OGGETTO: Trasmissione documentazione integrativa– Riscontro Vs. Giudizio n.4440 del 19/12/2024.

Procedimento di Valutazione Preliminare V.P. per il progetto *“Adeguamento al DM EOW n.127 del 28/06/2024 e attuazione di altre modifiche non sostanziali”*

**Ditta: CO.I.E.T. S.r.l. – Comune di Guardiagrele (CH)**

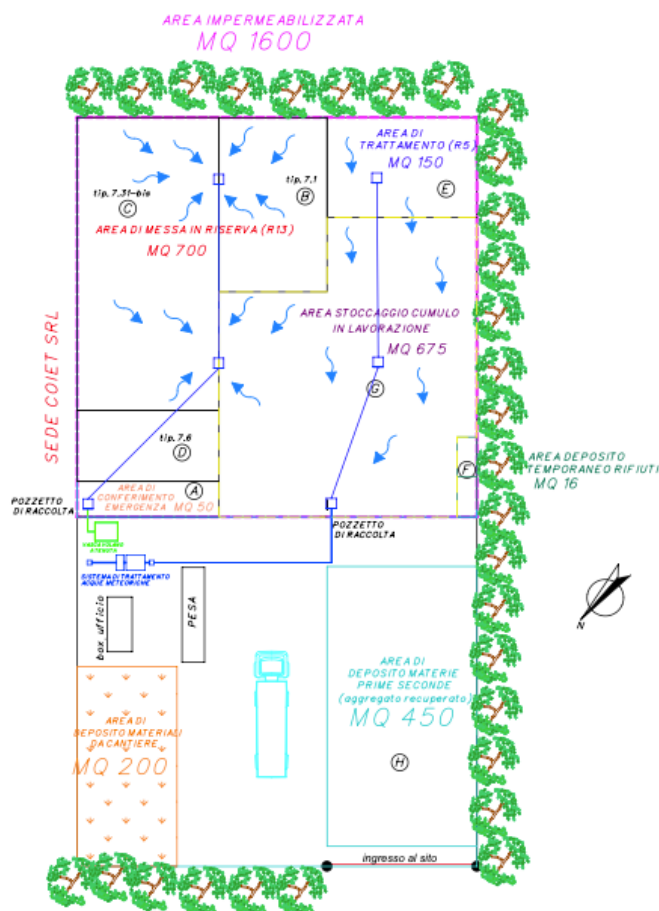
3. l'adeguamento al D.M. 127/2024 comporta una lieve modifica al layout autorizzato, mediante una diversa predisposizione delle aree all'interno del piazzale impermeabilizzato.

Il materiale ottenuto dalle operazioni di recupero (lotto in formazione in attesa di caratterizzazione/analisi) viene stoccato nell'AREA G, localizzata a valle del trituratore, avente superficie di 675 m<sup>2</sup>.

Modellizzando il cumulo di materiale lavorato come un tronco di piramide avente le seguenti caratteristiche:

si ottiene che l'AREA G può accogliere un volume di materiale lavorato di circa 1500 m<sup>3</sup>.

Si prevede di delimitare i confini dell'AREA G con blocchi di cemento in new jersey in modo da evitare eventuali miscele con cumuli di materiale merceologicamente differente.
